**ADENDA N° 2**  
**Estudio de Impacto Ambiental del Proyecto**  
**"Sistema de Respaldo Red de Distribución de Gas Natural Zona Oriente**  
**Región Metropolitana".**

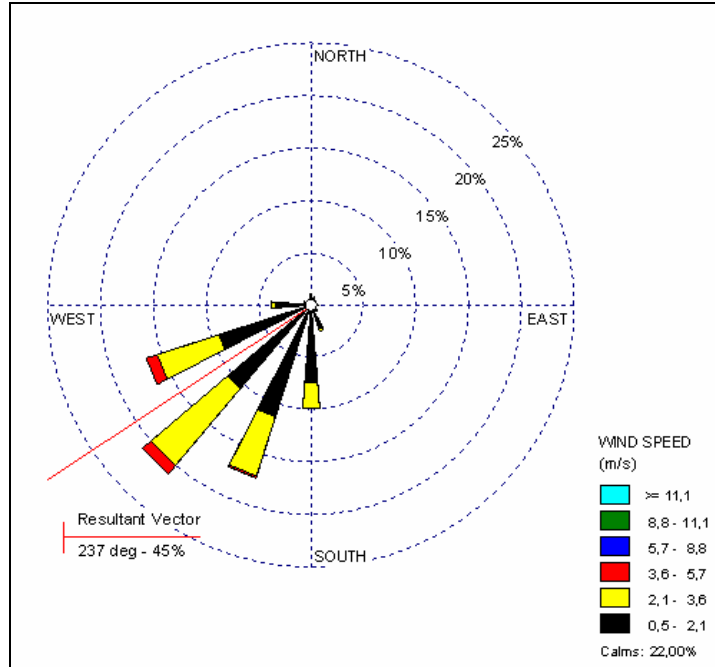
*Se debe demostrar, por parte del titular, que en ninguna de las comunas por donde transitarán los camiones que transporten propano a la planta de Metrogas S.A., existen ordenanzas que restrinjan el tránsito de camiones en un determinado horario. De ser así, se deberá explicar eventuales rutas alternativas que permitan cumplir con el flujo de ingreso uniforme de camiones durante las 24 horas.*

**Sin embargo, cabe hacer presente que en Av. Talinay con Diputada Laura Rodríguez, el Municipio de La Reina habría instalado recientemente y en**

forma irregular una señalética prohibiendo el tránsito de camiones. Al respecto, se informa que la Secretaría Regional Ministerial de Transportes ordenó su retiro mediante Ord. N° 5691, de fecha 13 de Septiembre de 2007, debido a que esta facultad se encuentra radicado en forma exclusiva en dicha secretaría ministerial conforme lo dispone el art. 118, de la Ley de Tránsito y N° 2 de la Ley 18.059, lo que ha sido reiteradamente ratificado por la Contraloría General de la República (Dictamen N° 033189 de 1995). Frente a ello, el Municipio de la Reina, mediante Ord. 1400/49 de 17 de Octubre de 2007, informó a dicha Secretaría Regional Ministerial que habría dispuesto su retiro, gestión que se espera concrete en el más breve plazo.
